Mission régionale d'autorité environnementale

**Avis de la Mission régionale d'autorité environnementale de la région Nouvelle-Aquitaine sur le projet de mise en compatibilité par déclaration de projet n°2 du plan local d'urbanisme (PLU) de Rion-des-Landes (Landes)**

n°MRAe : 2017ANA 113

Plan de zonage avant et après mise en compatibilité avec, sur la carte de droite, les secteurs protégés en raison de leur valeur écologique identifiés en rouge et en vert

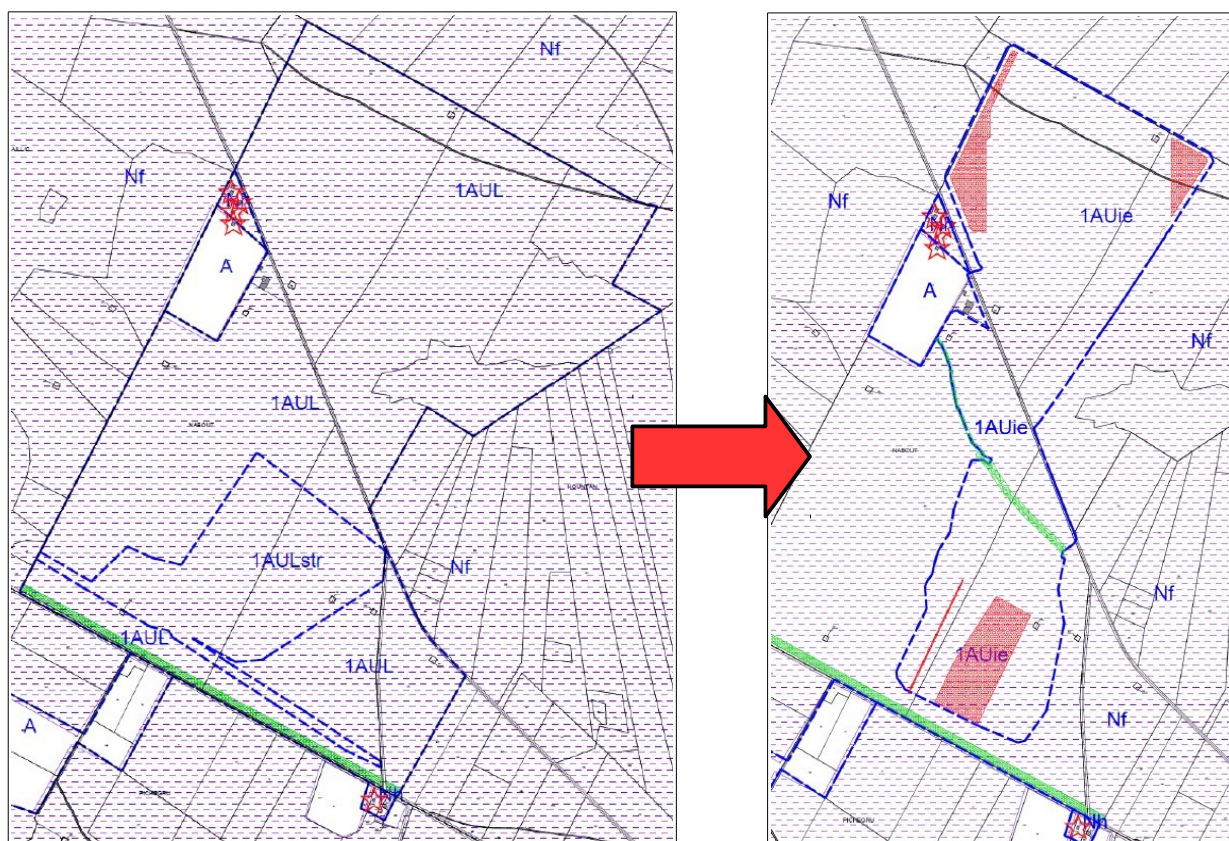
Le site retenu pour l'implantation du projet photovoltaïque est actuellement classé en secteur 1AUL, réservé à l'accueil d'un projet communal d'aménagement de loisirs, et en secteur 1AULstr, à vocation d'extraction de matériaux. La notice de présentation indique que ces projets ont été abandonnés<sup>4</sup> et qu'il est envisagé de reclasser une partie de ces secteurs au sein d'une zone spécifique 1AUie et d'intégrer le reste au sein du secteur naturel Nf. En outre, le projet de mise en compatibilité intègre l'identification d'espaces à protéger en raison de leur valeur écologique.

Le nouveau projet de mise en compatibilité intègre ces remarques, identifie les stations les plus importantes du site et leur applique une protection réglementaire par l'utilisation des dispositions de l'article L.151-23 du code de l'urbanisme. Ainsi, le fossé contenant de la Lande humide atlantique, ainsi que trois secteurs de landes humides bénéficient dorénavant d'une identification par le PLU permettant de garantir l'absence d'impact directs.

L'Autorité environnementale avait également souligné que le cours d'eau traversant le site était identifié par le schéma régional de cohérence écologique de la région Aquitaine comme participant à la trame verte et bleue d'importance régionale, sans que le projet de mise en compatibilité ne garantisse une prise en compte suffisante de cet enjeu. Le projet de mise en compatibilité intègre dorénavant ce cours d'eau ainsi que ses ripisylves au sein des espaces à protéger en raison de leur valeur écologique.
